CONSTANCIA DE SEGURIDAD ESTRUCTURAL DE LA  
UNIDAD MEDICO FAMILIAR # 78 LAS PALMAS  
DELEGACION REGIONAL MICHOACAN  
MUNICIPIO DE LAZARO CARDENAS MICHOACAN

FOLIO No. 0064/2017/SEPTIEMBRE/PCM-UMF78/LZC/IMSS-GF

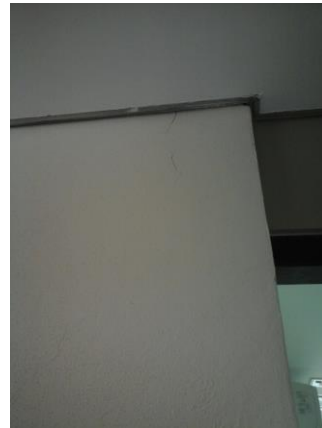
DAÑOS EN JUNTAS FRIAS EN MUROS CON COLUMNAS, VERTICALES CON UNA SEPARACION PROMEDIO DE 1.60mm A 2.10mm. FALLA DE TENSION DIAGONAL EN VIGAS DE ACOPLAMIENTO EN MUROS DE CORTANTE Y ASENTAMIENTOS DIFERENCIALES POR FUERZAS DE CORTANTES OCASIONADOS POR EL SISMO, EN DIFERENTES SITIOS DE LA UNIDAD.

DAÑOS EN JUNTAS FRIAS EN MUROS CON COLUMNAS, VERTICALES CON UNA SEPARACION PROMEDIO DE 1.60mm A 2.10mm. FALLA DE TENSION DIAGONAL EN VIGAS DE ACOPLAMIENTO EN MUROS DE CORTANTE Y ASENTAMIENTOS DIFERENCIALES POR FUERZAS DE CORTANTES OCASIONADOS POR EL SISMO, EN DIFERENTES SITIOS DE LA UNIDAD.

DAÑOS EN JUNTAS FRIAS EN MUROS CON TRABES, HORIZONTALES CON UNA SEPARACION PROMEDIO DE 1.80mm. QUE SON GRIETAS HORIZONTALES EN CORONA, FALLA DE TENSION DIAGONAL EN VIGAS DE ACOPLAMIENTO EN MUROS DE CORTANTE Y ASENTAMIENTOS DIFERENCIALES POR FUERZAS DE CORTANTES OCASIONADOS POR EL SISMO, EN DIFERENTES SITIOS EN SALA DE ESPERA DE LA UNIDAD.

DAÑOS EN JUNTAS FRIAS EN MUROS CON TRABES, HORIZONTALES CON UNA SEPARACION PROMEDIO DE 3.00mm. QUE SON GRIETAS HORIZONTALES EN CORONA, FALLA DE TENSION DIAGONAL EN VIGAS DE ACOPLAMIENTO EN MUROS DE CORTANTE VERTICALES Y ASENTAMIENTOS DIFERENCIALES POR FUERZAS DE CORTANTES OCASIONADOS POR EL SISMO, EN DIFERENTES SITIOS EN SALA DE ESPERA DE LA UNIDAD.

DAÑOS EN JUNTAS FRIAS EN MUROS CON TRABES, HORIZONTALES CON UNA SEPARACION PROMEDIO DE 1.80mm. QUE SON GRIETAS HORIZONTALES EN CORONA, FALLA DE TENSION DIAGONAL EN VIGAS DE ACOPLAMIENTO EN MUROS DE CORTANTE Y ASENTAMIENTOS DIFERENCIALES POR FUERZAS DE CORTANTES OCASIONADOS POR EL SISMO, EN DIFERENTES SITIOS EN SALA DE ESPERA DE LA UNIDAD. DAÑOS EN JUNTAS FRIAS EN COLUMNAS ESQUINADAS, VERTICALES CON UNA SEPARACION PROMEDIO DE 2.50mm. FALLA DE TENSION DIAGONAL EN VIGAS DE ACOPLAMIENTO EN MUROS DE CORTANTE Y ASENTAMIENTOS DIFERENCIALES POR FUERZAS DE CORTANTES OCASIONADOS POR EL SISMO, EN DIFERENTES SITIOS DE LA UNIDAD.

DAÑOS EN JUNTAS FRIAS EN MUROS CON COLUMNAS, VERTICALES CON UNA SEPARACION PROMEDIO DE 1.50mm A 3.50mm. FALLA DE TENSION DIAGONAL EN VIGAS DE ACOPLAMIENTO EN MUROS DE CORTANTE Y ASENTAMIENTOS DIFERENCIALES POR FUERZAS DE CORTANTES OCASIONADOS POR EL SISMO, EN DIFERENTES SITIOS DE LA UNIDAD.

DAÑOS EN JUNTAS FRIAS EN MUROS CON COLUMNAS, VERTICALES CON UNA SEPARACION PROMEDIO DE 1.60mm A 2.10mm. FALLA DE TENSION DIAGONAL EN VIGAS DE ACOPLAMIENTO EN MUROS DE CORTANTE, DAÑOS EN JUNTAS FRIAS EN MUROS CON TRABES, HORIZONTALES CON UNA SEPARACION PROMEDIO DE 1.80mm. QUE SON GRIETAS HORIZONTALES EN CORONA, FALLA DE TENSION DIAGONAL EN VIGAS DE ACOPLAMIENTO EN MUROS DE CORTANTE Y ASENTAMIENTOS DIFERENCIALES POR FUERZAS DE CORTANTES OCASIONADOS POR EL SISMO, EN DIFERENTES SITIOS DE LA UNIDAD.
